SAMMENFATTENDE REDEGØRELSE

MILJØVURDERINGER FOR
BIOGASANLÆG VED KRAGEKÆRVEJ 12, TÅSINGE

15. Visualisering

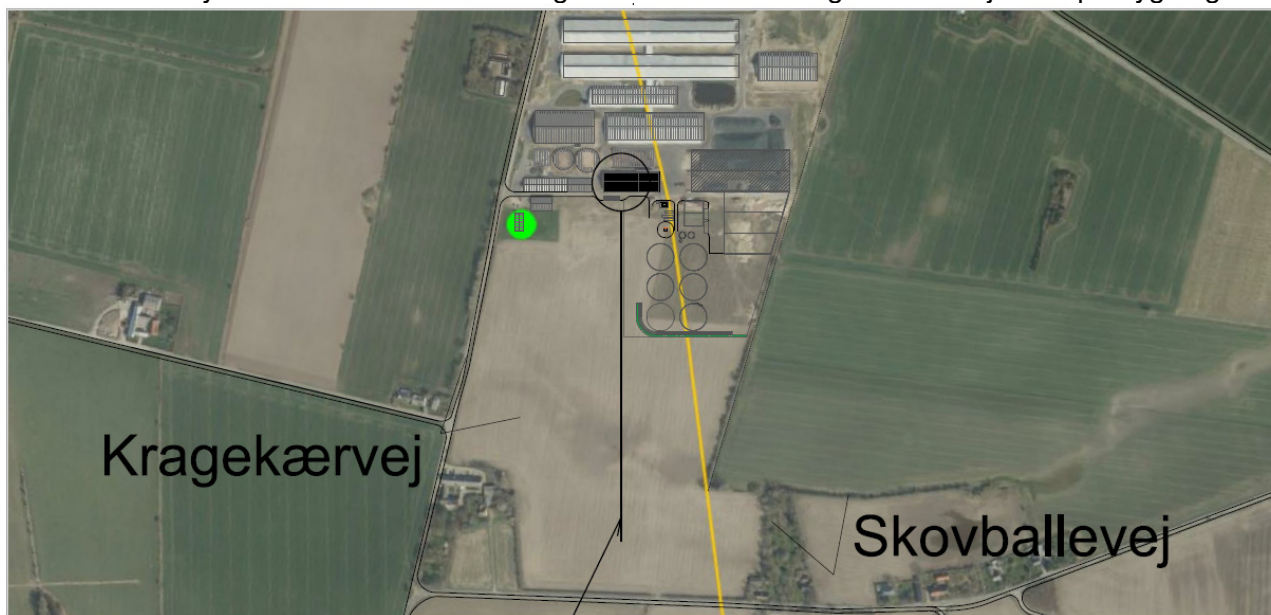
Der er indkommet bemærkninger om, at visualiseringerne er misvisende og ikke viser tankenes reelle højde.

Visualiseringerne er lavet digitalt. Der opbygges en 3D-model af husdyrbrugets bygninger og de tanke biogasanlægget vil bestå af. For husdyrbruget er taget udgangspunkt i den stald der vil ligge tættest på biogasanlægget. Den er ifølge BBR 8,5 m til kip. Tankene er i 3D modellen bygget op med sidehøjder på 7 m og en kuppel på 7 m eller en spids på 8,5 m højeste sted. Dvs. at tankene er vist højere end de 13 m de forventes at blive, men med den højde der jvf lokalplanen er muligt at opføre dem i.

Synsvinklen på billedet er placeret digitalt samme sted, som der er taget et fotografi fra og kigger motivet er samme vej i 3D-modellen Dernæst "samles" fotografi og 3D-model.

De indkomne bemærkninger giver ikke anledning til ændring af planer, miljøvurdering, godkendelse eller tilladelse.
